Notice de sécurité urgente et importante, Correction de dispositif médical

RAYSTATION 3.0, 3.5 ET 4.0
DATE : 23 OCTOBRE 2013
RSL-D-61-164

Description de l'erreur

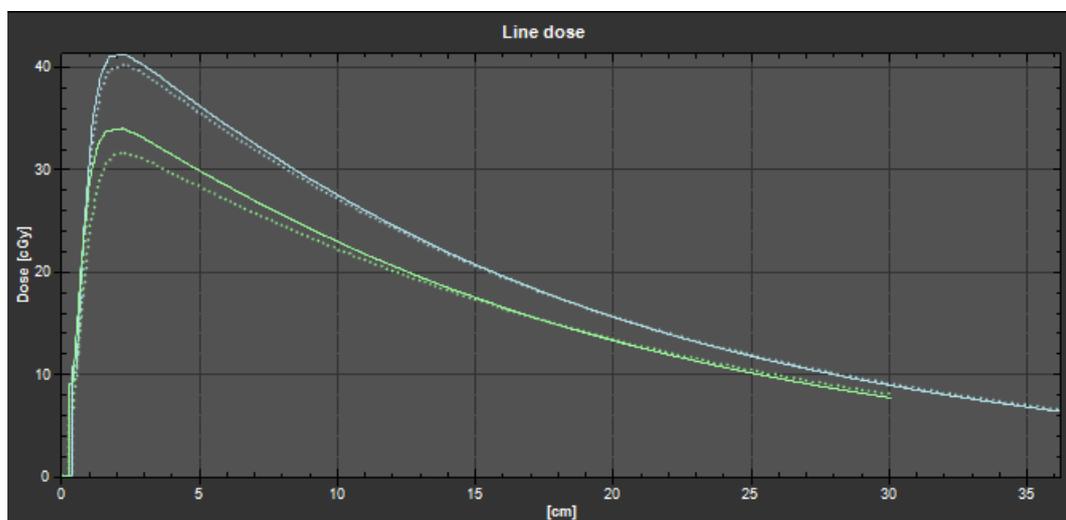
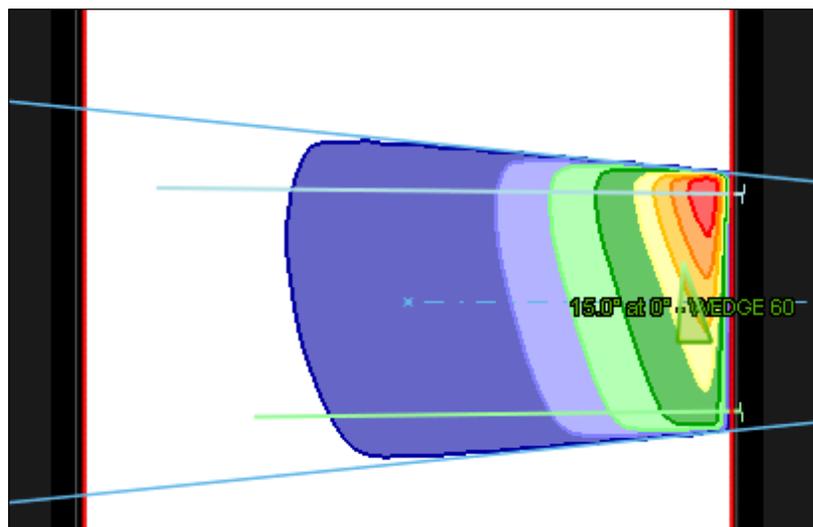
L'erreur est la suivante : le spectre d'énergie modifié a été utilisé pour la partie avec filtre du faisceau mais également pour la partie ouverte du champ avec filtre.

Pour 6 MV, le spectre le plus dur donne une dose plus faible au début de la courbe de dose de profondeur et plus élevée pour les profondeurs supérieures. Le point d'intersection typique se situe à une profondeur de 18 cm (Angle de filtre de 15 degrés, 6 MV, champ 15 cm) Pour 18 MV, le spectre le plus souple donne une dose plus élevée au début de la courbe de dose de la profondeur et plus faible pour les profondeurs supérieures. Dans ce cas, le point d'intersection typique se situe à 22 cm de profondeur.

Les modifications du spectre d'énergie étant plus importantes aux endroits où le filtre est le plus épais, l'erreur la plus importante se situe du côté du talon d'un champ avec filtre ; elle est plus importante pour les champs décalés vers le talon. L'erreur se présente pour une fraction ouverte du champ avec filtre et augmente avec la fraction MU avec filtre sortant, ce qui signifie que l'erreur est plus importante pour les angles de filtre plus réduits.

L'exemple ci-dessous montre la dose sur un fantôme eau d'un champ de 20 cm x 20 cm avec angle de filtre en coin de 15 degrés pour 6 MV. Des doses de lignes sont extraites au niveau du talon (ligne verte) et de la pointe (ligne bleue). La dose correcte est indiquée par une ligne continue et la dose erronée par une ligne en pointillés.

La solution consiste à séparer le faisceau avec filtre en coin en deux faisceaux, l'un ouvert et l'autre avec angle de filtre de 60 degrés. Dans ce cas, les deux composants sont calculés avec le spectre d'énergie adéquat et l'erreur ne se produit plus. Les deux faisceaux résultants devront être exportés sous la forme de deux faisceaux, cela s'applique également au plan QA.
